II. ATTESTATION DE CONFORMITÉ QINETIQ

• Demande de compléments

III. DEMANDE ARS

VARIANTE A « ENERCON E103 » (130 M) - 19. DEPUIS LA TABLE D'ORIENTATION DE LA PYRAMIDE DU LAGAST

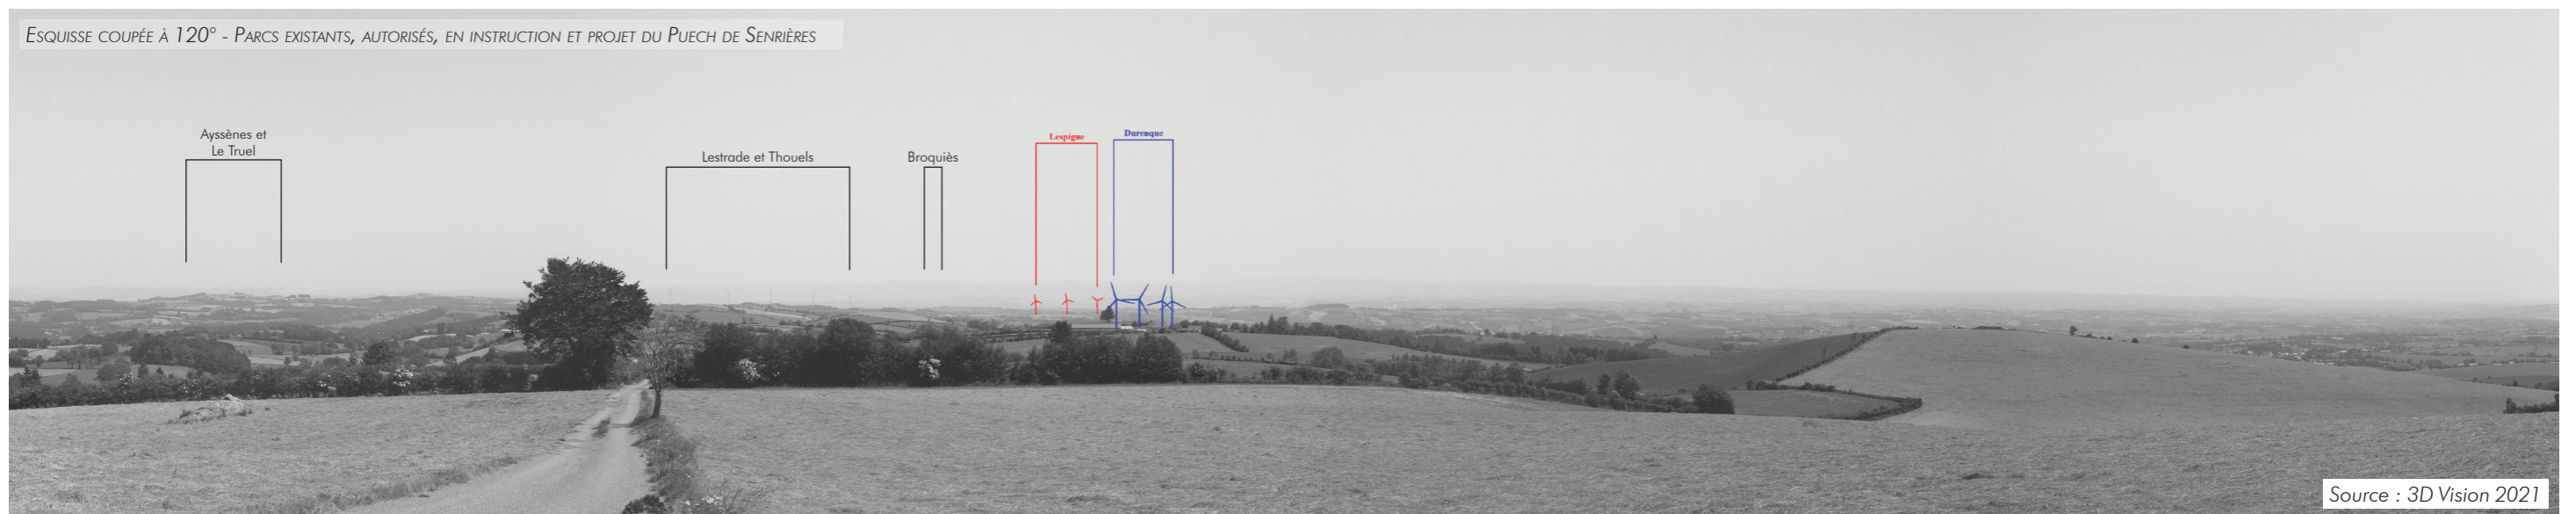
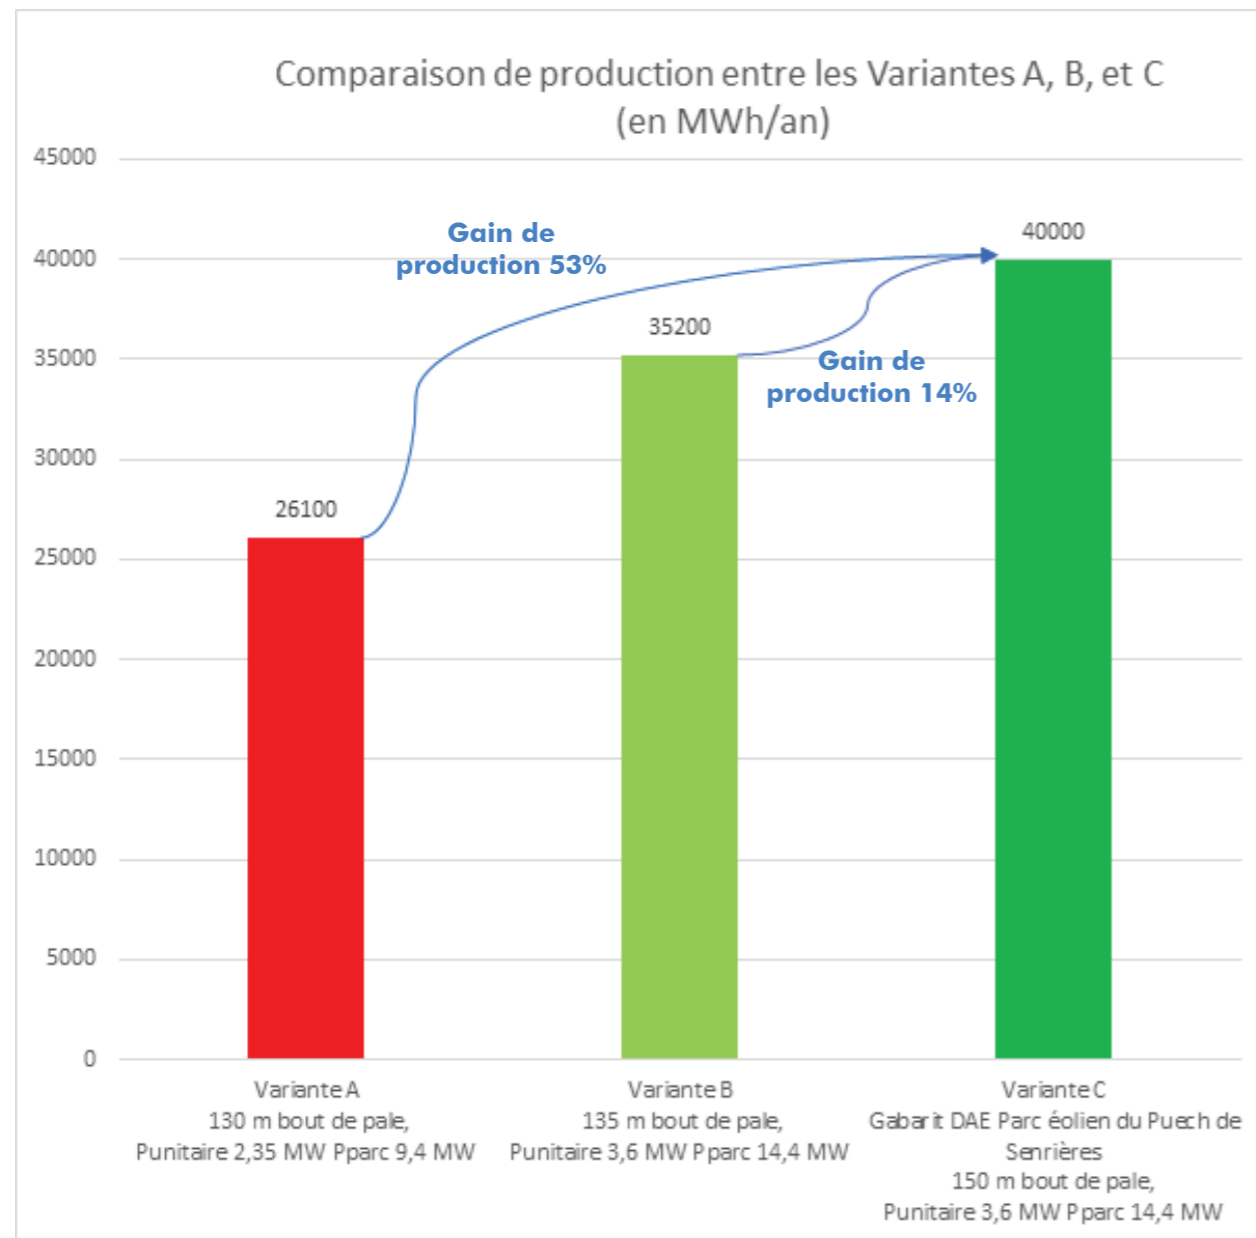
Cette analyse est démontrée en page suivante par la comparaison de 3 modèles d'éoliennes, dont le modèle envisagé pour la parc éolien de Puech Senrières. Cette comparaison se fait sur la base de 3 esquisses depuis la Pyramide du Lagast. Ces variantes sont également comparées sur les plan écologique et économique. En raison de la raréfaction des modèles à 125 m, des modèles à 130 m ont été choisis.

La sélection d'une éolienne ayant une hauteur bout de pale inférieure (**Variante A « Enercon E103 » 130 m** ou **Variante B « Nordex 117 » 135 m**), soit une puissance du totale du parc de 9,4 MW Variante A et 14,4 MW Variante B, ne permettrait la production que de respectivement 26 100 MWh/an et 35 200 MWh/an.

Les éoliennes du gabarit du DDAE du projet éolien de Puech de Senrières permettent donc un gain de production compris entre 14% et 53% par rapport à la Variante B et à la Variante A. Avec la variante A, 2 éoliennes supplémentaires seraient nécessaires pour atteindre la même production que la Variante C.

Ainsi, le modèle à 150 m de hauteur bout de pale est privilégié pour une somme de différents critères notamment écologiques (meilleure protection des chiroptères notamment) et une différence d'impact paysager peu notable entre les variantes A et C. Le productible de la variante C permet également de pallier à tous les aléas possibles et d'assurer sans difficulté la mise en place des mesures de protection de la biodiversité adaptées au site. Pour rappel, la mise en place et le fonctionnement durant la période d'exploitation du parc éolien, du système de détection et pilotage des éoliennes afin de protéger l'avifaune du risque de collision est une mesure dont le coût est estimé à 465 000 euros.

Figure 1 : Cartographie de la modélisation des zones d'impact

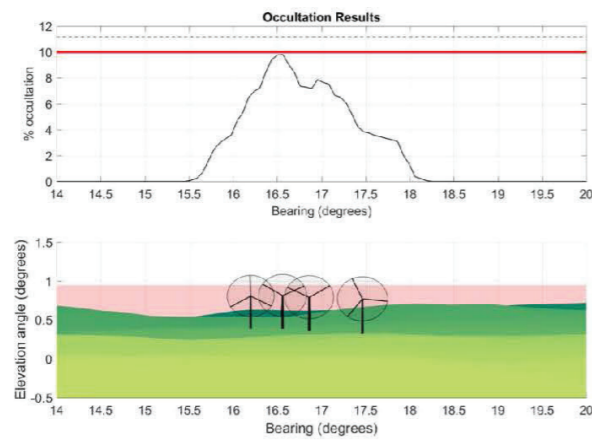
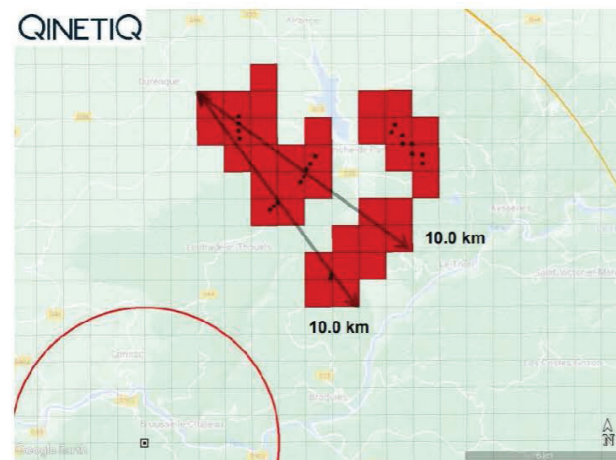
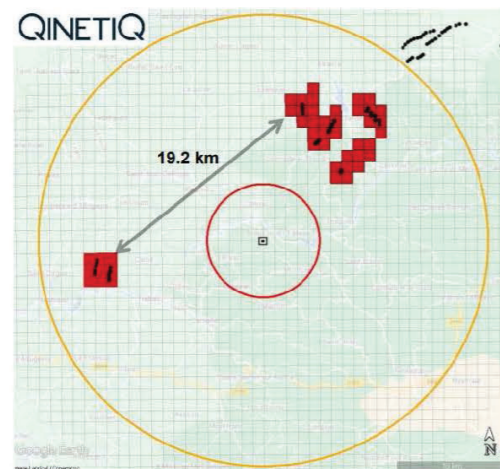
Le porteur fourni en Annexe 8 du document « Description de la demande » (p57 à 66) une étude d'impact réalisée par la société QinetiQ, rédigée en langue anglaise et comportant deux variantes de ce même projet, alors qu'il ne devrait produire que les résultats de l'unique version qu'il retient pour la réalisation de son projet.

L'analyse de ce rapport fait état du fait que l'une de ces variantes (configuration initiale des positions des éoliennes, cf. §1.2 tab1-1 p3 (page 58 du document décrivant la demande)) ne satisfait pas les 4 critères de l'arrêté (cf. § 5-Tab5-1 p18 (page 65 du document) : le critère 1 (occultation) est de 15 % soit supérieur au seuil limite de 10 %, le critère 2 (dimension maximale de la zone d'impact) est de 10,3 km soit supérieur au seuil limite de 10 km, cette configuration ne satisfait donc pas la réglementation des arrêtés qui impose le respect des 4 critères (c1 : occultation, c2 : dimension maximale de la zone d'impact, c3 : dimension minimale entre zones d'impacts, c4 : dimension minimale à un site sensible) en revanche la deuxième variante du projet (configuration optimisée des positions des éoliennes, cf. §4 tab4-1 p 15 (page 64 du document décrivant la demande) satisfait les 4 critères de l'arrêté (cf. § 5-Tab5-1 p18 (page 65 du document décrivant la demande)).

Or, à la lecture du dossier, la demande porte sur un positionnement différent des éoliennes par rapport à la deuxième variante du rapport QinetiQ mais également par rapport à la première variante. Il n'y a aucun lien.

Il est demandé au porteur de projet d'apporter des précisions par rapport à cet état et de préciser l'implantation précise des éoliennes en rapport avec l'étude QinetiQ.

Comme indiqué dans l'attestation de conformité ci-dessous, le projet éolien du Puech de Senrières respecte les 3 premiers critères et n'est pas concerné par le 4ème critère.

L'occultation maximale du faisceau radar est de 9.8% de la surface du faisceau

La dimension maximale des zones d'impact est de : 10.0 km

La distance minimale entre deux zones d'impact est de : 19.2 km
